SOPRINTENDENZA SPECIALE PER IL PIANO NAZIONALE
DI RIPRESA E RESILIENZA

Oggetto: [ID: 9691] Longarone, Ponte nelle Alpi (BL) - Giochi Olimpici invernali Milano Cortina 2026 - infrastruttura
SS.51 - intervento "Variante di Longarone"
Procedimento ai sensi dell' art. 23 del D.Lgs. n. 152/2006 e ss.mm.ii.
Proponente: Commissario Straordinario giochi olimpici e paraolimpici invernali Milano Cortina 2026
Richiesta di documentazione integrativa

Fig. 1 Planimetria di progetto con indicazione Variante Desedan.

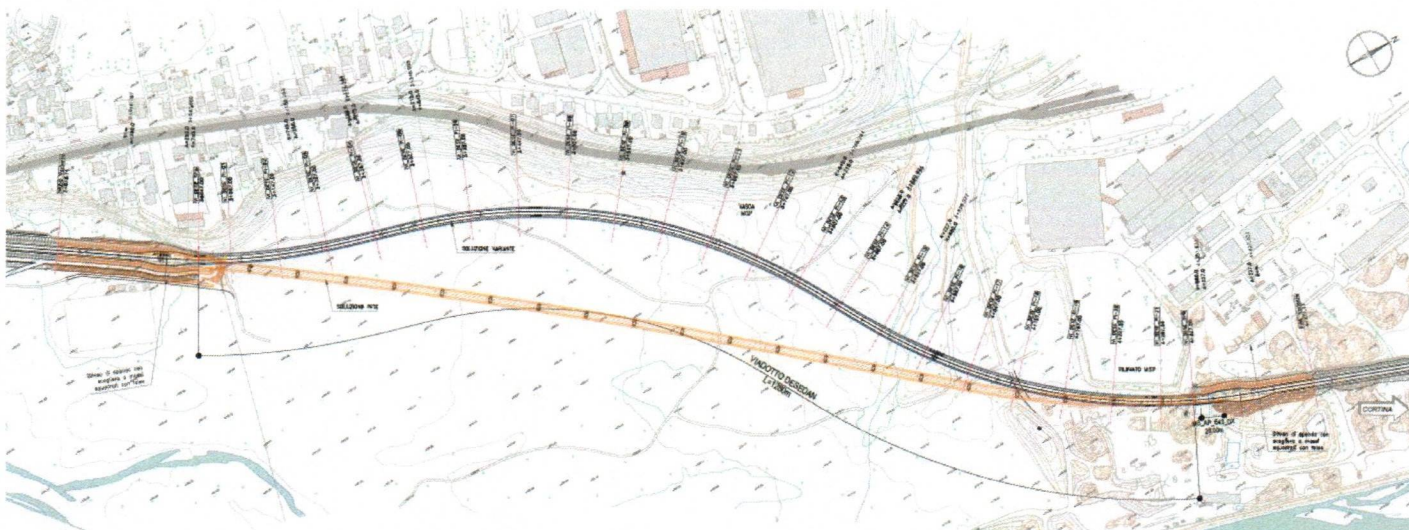
CONSIDERATO che, al fine di superare le menzionate criticità il Proponente, come riportato nel Parere del Comitato Speciale del Consiglio Superiore dei Lavori Pubblici su menzionato, ha sviluppato «una soluzione di tracciato in variante che, favorendo la continuità delle fasce tutelate attraversate dall'infrastruttura in oggetto, si avvicina alla sede stradale esistente e minimizza il frazionamento del biotopo; la soluzione in variante è rappresentata nell'elaborato VE407_T00EG00GENPF01_A» [v. **fig. I**].

risulta recepita la “variante Desedan”, così come rappresentata nell’elaborato *VE407_T00EG00GENPF01_A_signed.pdf* sviluppata dal Proponente come soluzione per avvicinare il tracciato alla sede stradale esistente e minimizzare il frazionamento del biotopo.

- si chiede di voler esplicitare il recepimento della "variante Desedan" sopra indicata e quindi aggiornare gli elaborati con tale precisazione;
- si chiede un approfondimento della **scelta localizzativa del tracciato, per il tratto prima dell'abitato di Longarone, rispetto ad una soluzione che possa recare minor sacrificio possibile per le aree tutelate dal Dlgs. 42/2004, mediante un adeguamento dell'asse stradale esistente che attraversa le aree industriali già compromesse e l'affiancamento degli attraversamenti fluviali a quelli già esistenti.**

Fig. 2 Planimetria Alternativa 1 (selezionata), stralcio elaborato VA407-T00EG01GENPF01-A-signed

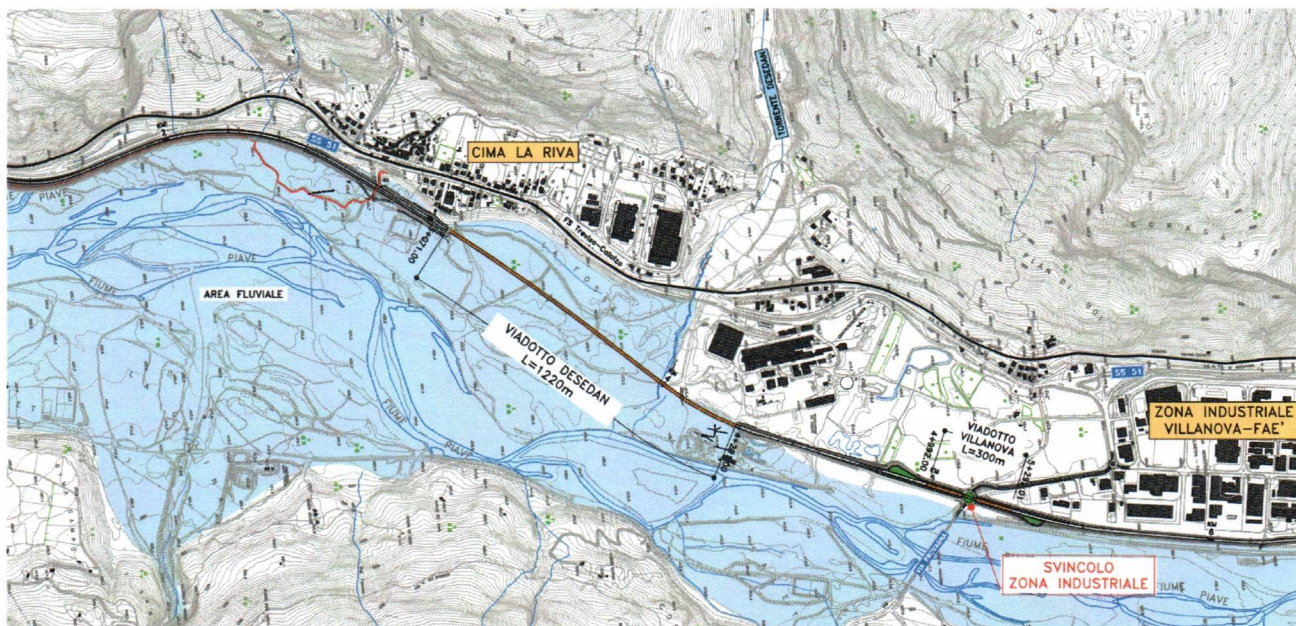
La soluzione di progetto presentata in fase di VIA, nel tratto in esame, si attesta infatti sul *Viadotto Desedan* (1.220 m), ad andamento rettilineo, riproponendo l’attraversamento del settore centrale del Biotopo Regionale *Risorgive del Piave* [Cfr. **fig. 2** e **fig. 3**].
